Product Change Notice (PCN)

件名: RH850/F1, R1, D1, P1 シリーズ Tape and reel の収納数変更と Tape 幅の変更

発行日: 8/31/2023

エンボステープ変更点

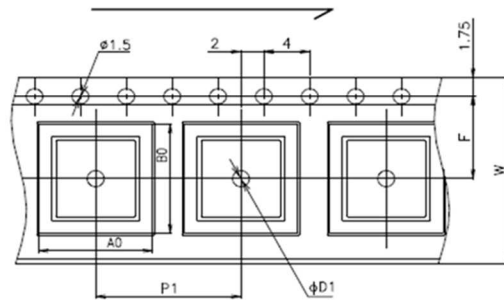
変更前：32mm幅

変更後：24mm幅

変更前	変更後
W	32.0	24.0
P1	24.0	24.0
A0	17.3	16.5
B0	17.3	16.5
F	14.2	11.50
D1	2.0	2.0
